Mission régionale d'autorité environnementale

**Avis délibéré de la mission régionale d'autorité
environnementale de Bretagne sur le projet
d'implantation d'une centrale photovoltaïque au
sol à La Chapelle-Bouëxic (35)**

n° MRAe : 2023-010904

Figure 7: Synthèse des enjeux écologiques (source : étude d'impact)

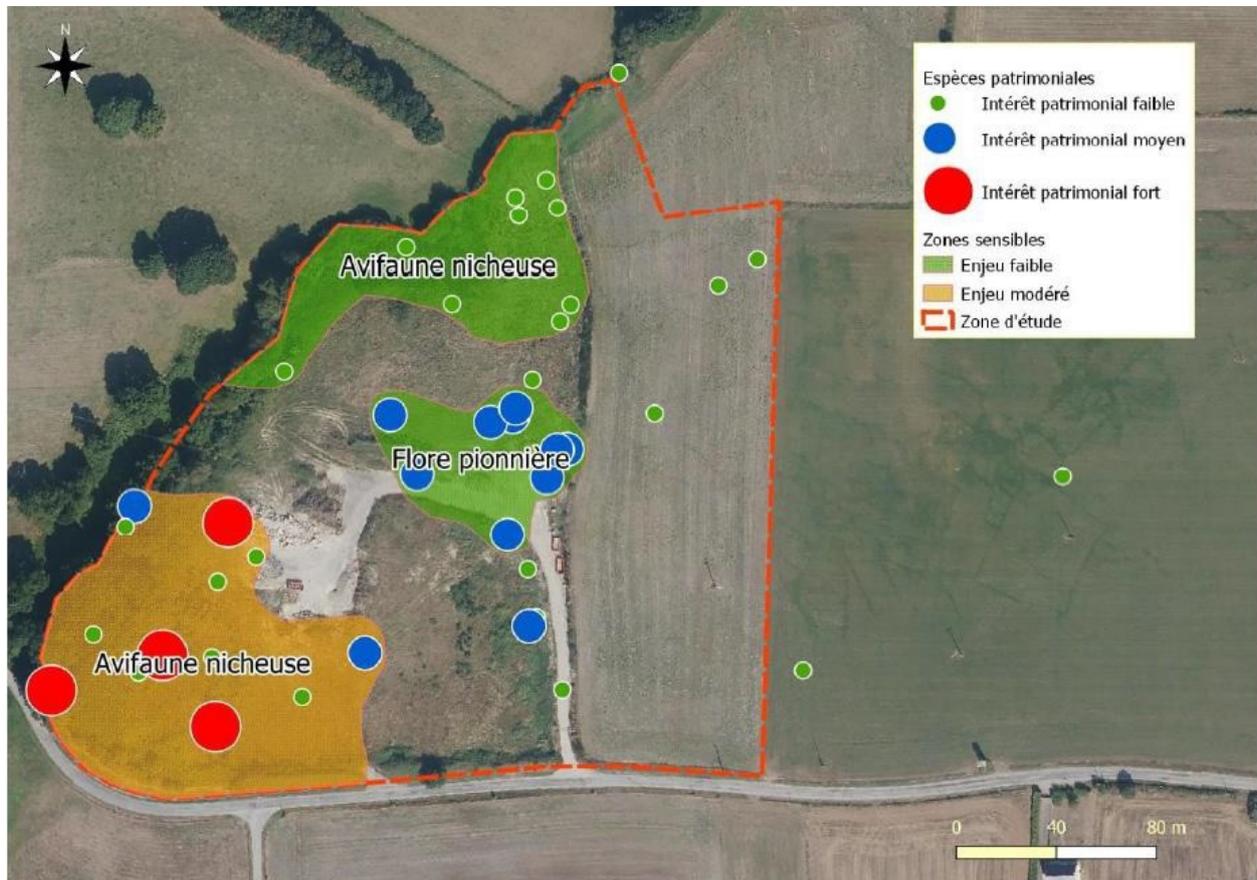
L'étude d'impact présente une carte de synthèse des enjeux liés à la biodiversité sur le site. Il est à noter que la zone étudiée ne prend pas en compte les continuités écologiques avec le milieu environnant, en particulier le corridor écologique constitué par le ruisseau et ses rives. La carte produite par le porteur de projet fait apparaître une zone d'intérêt écologique au sud-ouest du site. Formée de bois et de fourrés, elle est favorable notamment à l'avifaune nicheuse.

Figure 8: Synthèse des mesures en faveur du milieu naturel (source : étude d'impact)

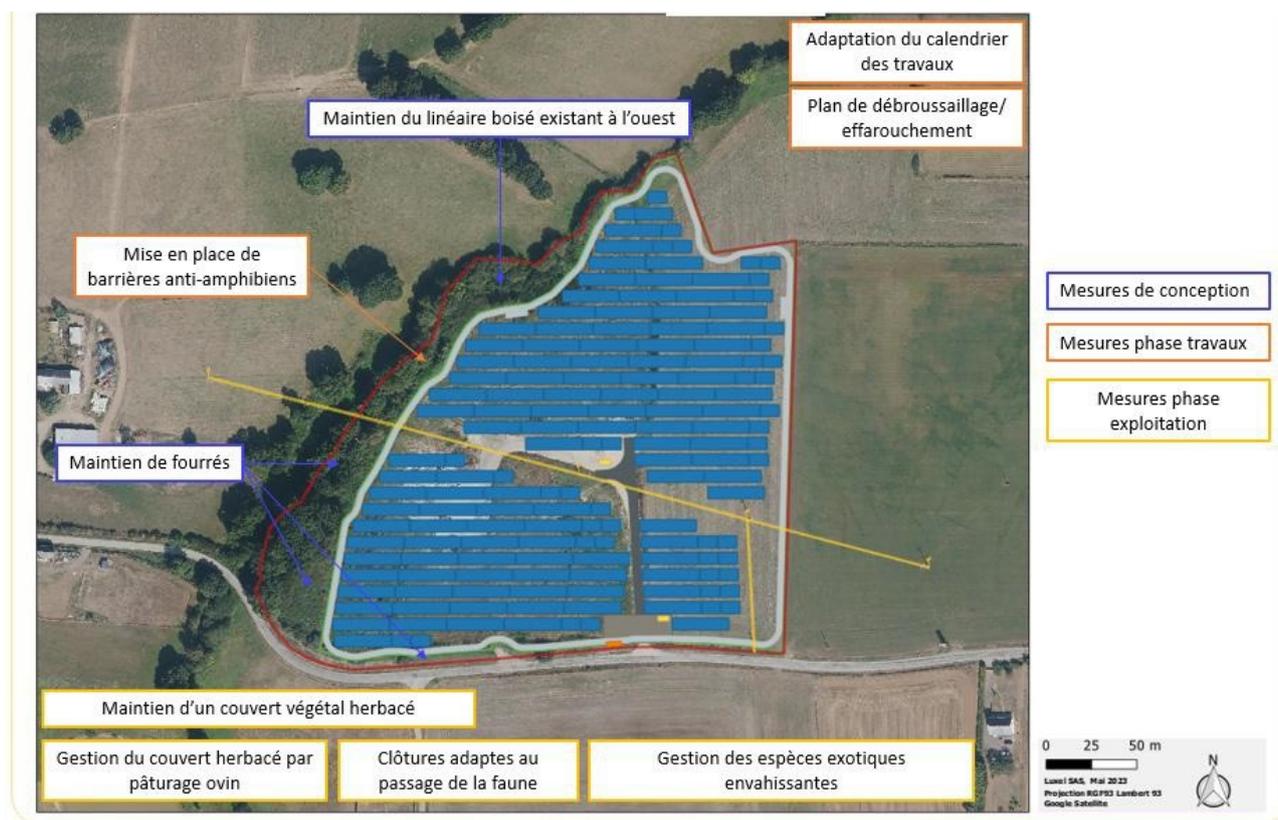
Différentes mesures sont prévues en faveur de la biodiversité dans le cadre du projet (cf. figure 8). Les berges du cours d'eau et les végétaux à ses abords seront préservés. En ce qui concerne la petite faune, le porteur de projet a prévu d'installer des clôtures favorisant son passage de manière à lui assurer l'accès au site.

Cependant, comme évoqué en partie 2 du présent avis, en l'état du projet, la variante retenue altère la zone de bois et de fourrés au sud-ouest, qui sera en partie supprimée par la mise en place des panneaux.

Figure 9: Schéma de principe du ruissellement des eaux (source : MEDDE)

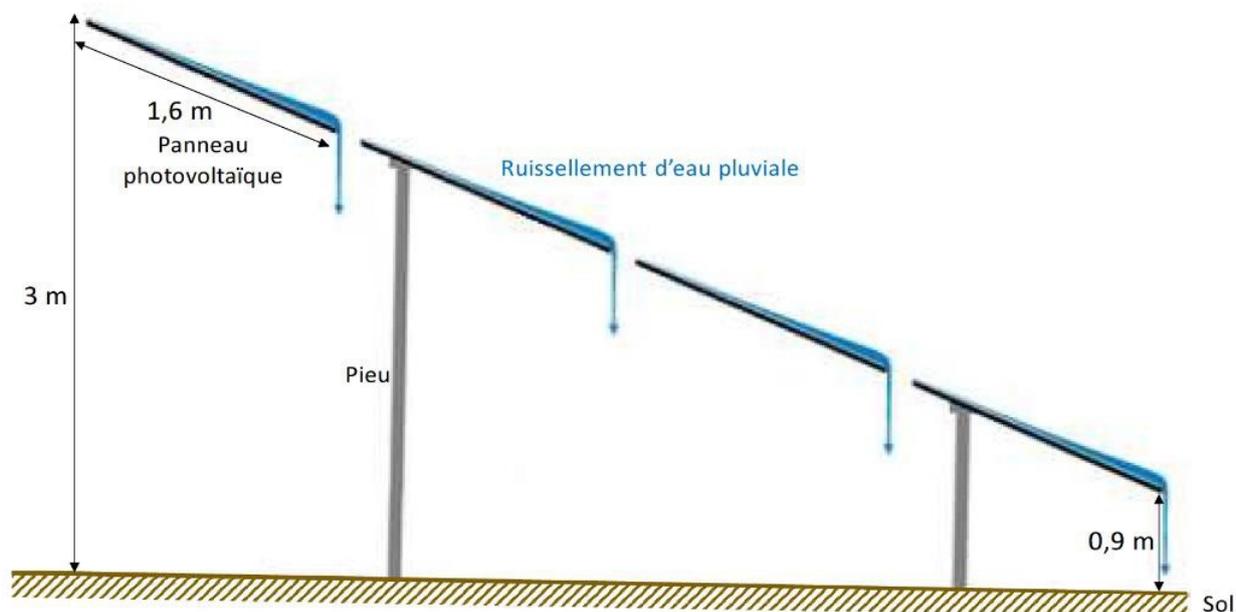
Le ruissellement de l'eau sur le sol sera réparti du fait des intervalles de 2 m entre les rangées de panneaux. L'enherbement des terrains permettra également de limiter les effets du ruissellement des panneaux sur le sol. Les conditions d'infiltration, qui pourraient être modifiées en raison de la mise en œuvre des tables, seront préservées par l'absence de dénivelé du site et la présence d'une strate herbacée au sol.

La mise en place d'un suivi sur ce point mériterait d'être étudiée afin de s'assurer que les écoulements ne créent pas de sillons et d'arrivées soudaines de quantités importantes d'eaux pluviales dans le cours d'eau.
